OBJET : Enquête publique relative à la révision du Plan de Prévention des Risques d'Inondation de la commune de Labégude.

Procès-verbal de synthèse d'observations du public

Réponses de l'administration au procès-verbal de synthèse d'observations du public

(Extrait plan de zonage – PPRI d’UCEL en 2006)

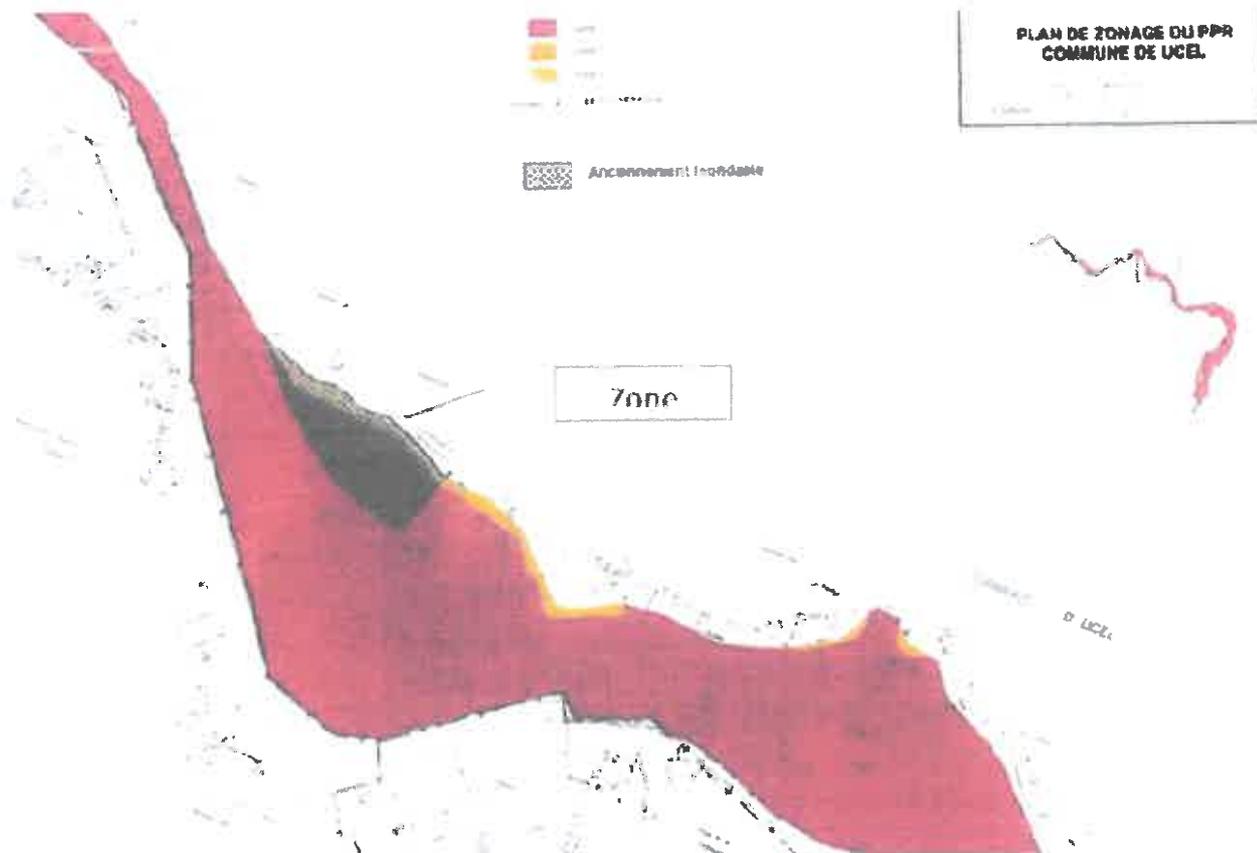
Pour rappel, le précédent PPRI de 2006 identifiait pourtant cette zone avec le niveau d'aléa d'inondabilité le plus important.

Zonage du PPRi de 2006 (extrait) :

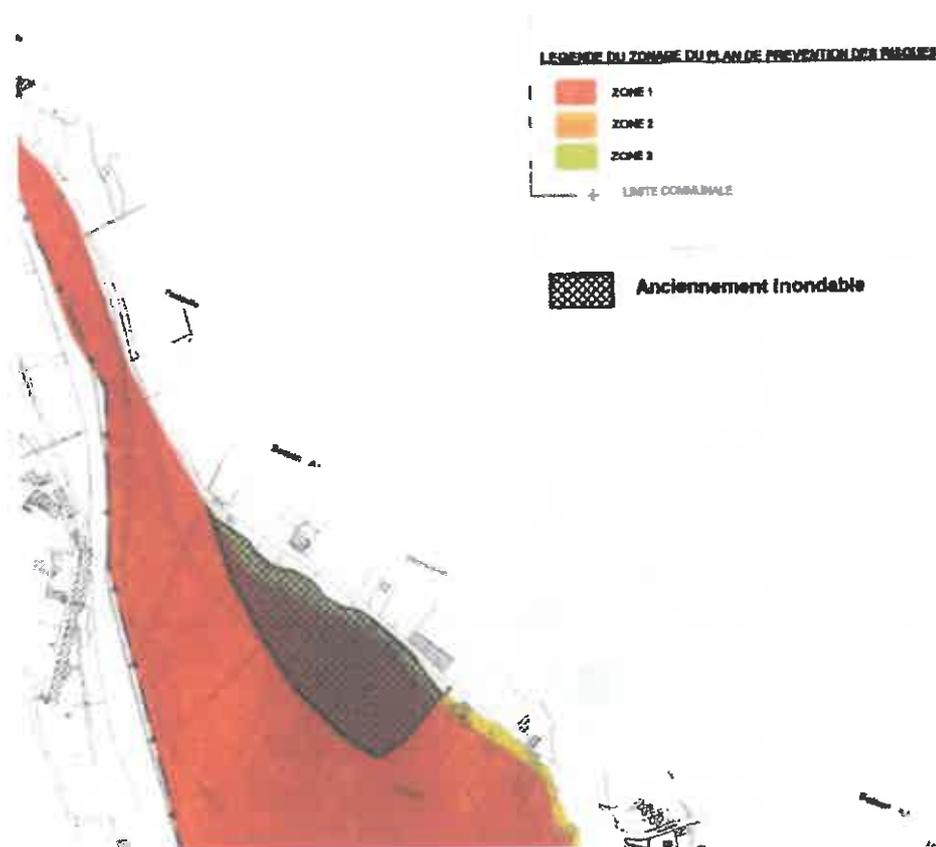
Commissaire enquêteur : Quelle réponse pouvez-vous apporter à ce collectif, sur son souhait de revenir aux limites du PPRi de 2006 ?

Réponse de la DDT07 : L'État qui dispose d'une nouvelle connaissance du risque ne peut l'ignorer et doit donc la prendre en compte dans le cadre d'un nouveau PPR.

Figure 37: Carte des hauteurs d'eau en crue de référence, avant aménagement de la zone d'activités (SAPREV, 2013)

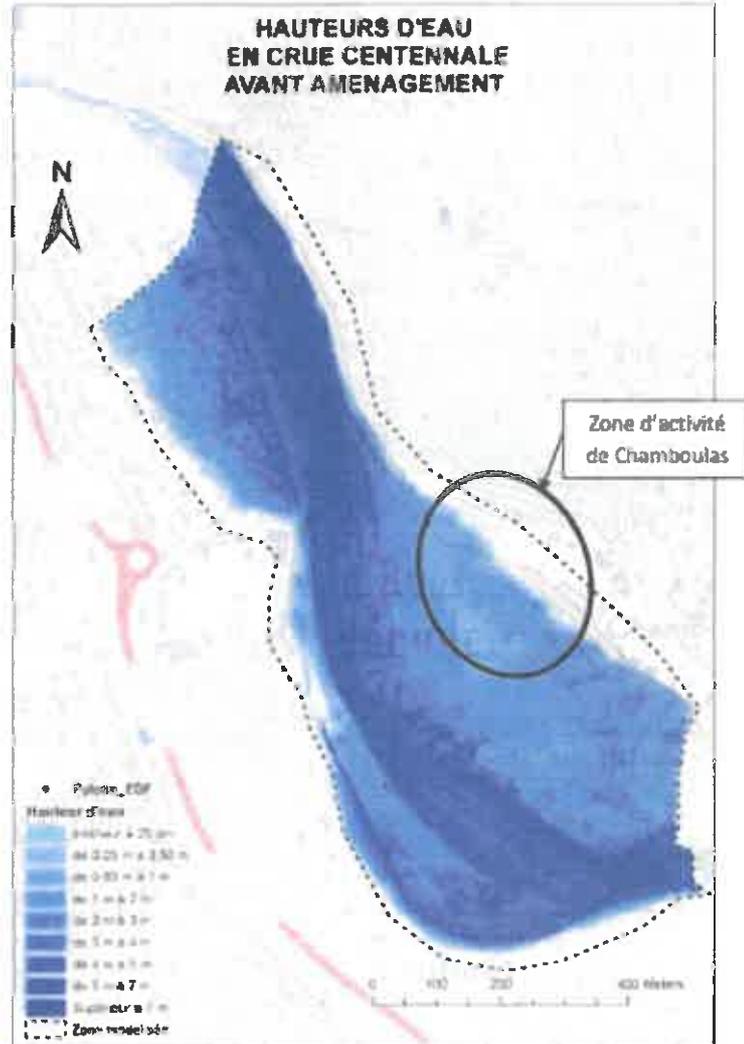
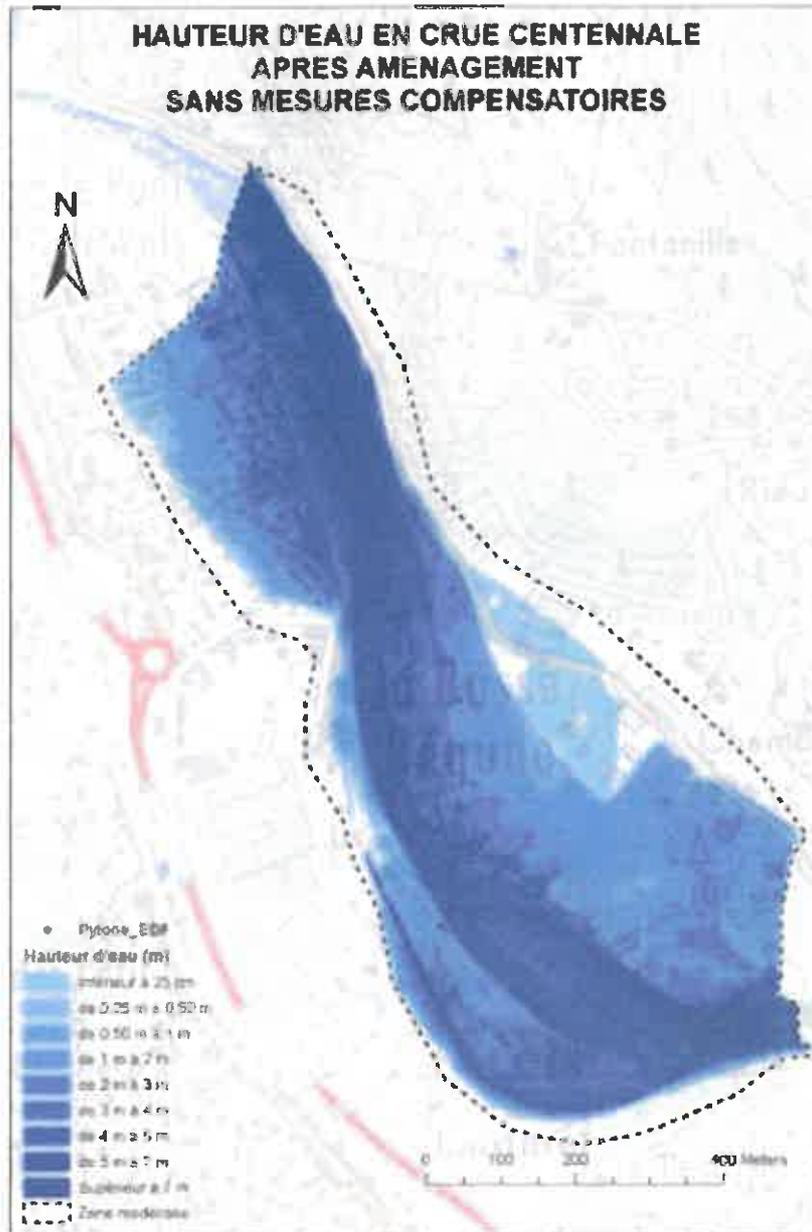
Commissaire enquêteur : Dans la réponse du bilan de concertation, il est mentionné une hauteur de 10 cm, pourquoi ces chiffres ont-ils été réévalués ainsi ?

Réponse de la DDT07 : La valeur de 10 cm est une moyenne sur l'ensemble de la zone impactée. Sur la Basse Bégude qui est en extrémité de zone, l'impact ne dépasse pas 3 à 4 cm (dossier d'enquête publique pour la régularisation, page 305 ; voir carte en annexe).

Figure 69: Impact sur la ligne d'eau en crue de référence de l'aménagement de la zone d'activités sans mesures compensatoires nouvelles (SAPEDE, 2015)

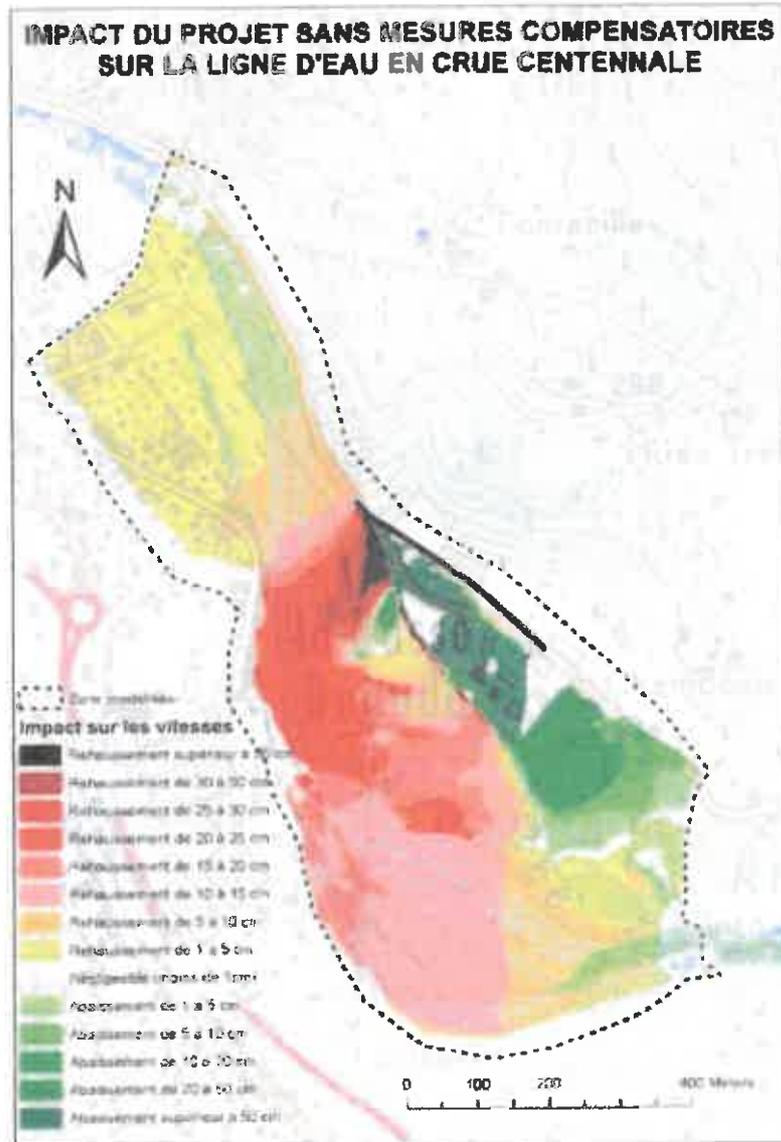
Question du commissaire enquêteur : Confirmez-vous les chiffres avancés d'un abaissement théorique de 5 cm de la ligne d'eau, en pleine crue et d'une diminution globale de la vitesse de l'eau de 0,04 m/s ?

Réponse de la DDT07 : Bien que ce point ne soit pas directement lié à la procédure en cours, nous pouvons confirmer que le dossier d'enquête publique pour la régularisation de la zone de Chamboulas donne bien ces valeurs (dossier d'enquête publique (S13MEn008, Juin 2015), page 320.

Figure 15. présentation des mesures compensatoires proposées

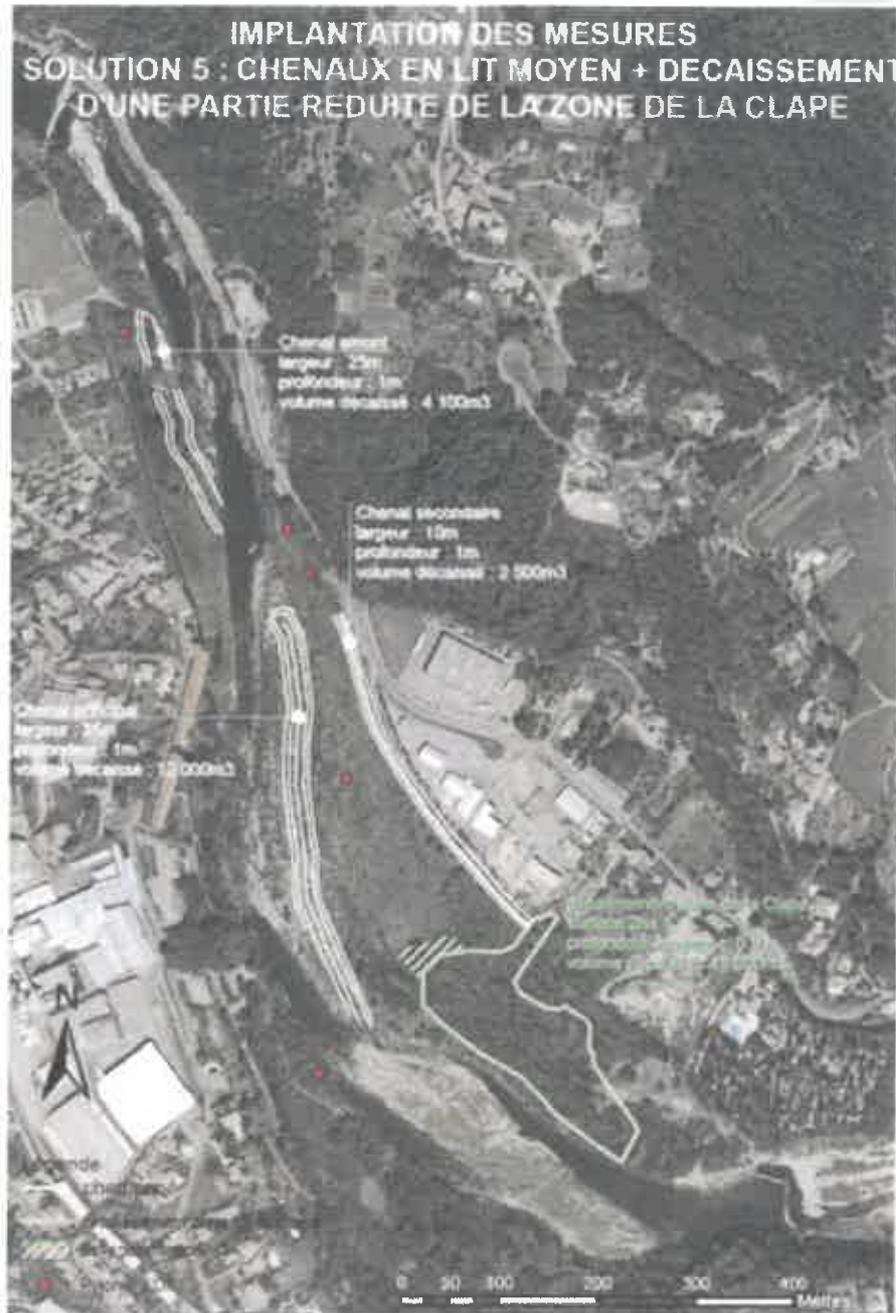
Pourquoi avoir prévu un chenal sur la commune de Labégude (mesure compensatoire). Pouvez-vous me préciser, son rôle ? Comment sera-t-il constitué et à quel endroit sera-t-il mis en place ? Avez-vous un calendrier pour sa réalisation ? Aura-t-il une incidence significative sur le niveau de l'Ardèche en cas de crue ?

Réponse de la DDT07 : Les mesures compensatoires sont décrites dans le dossier d'enquête publiques en vue de la régularisation de la Zone d'activité (page 106). Vous trouverez l'extrait correspondant en annexe du présent document. La conception des chenaux est définie afin que leur impact conjugué à celui des autres mesures compensatoires permette de faire baisser la ligne d'eau jusqu'à retrouver un niveau équivalent à celui de l'Ardèche avant l'aménagement.
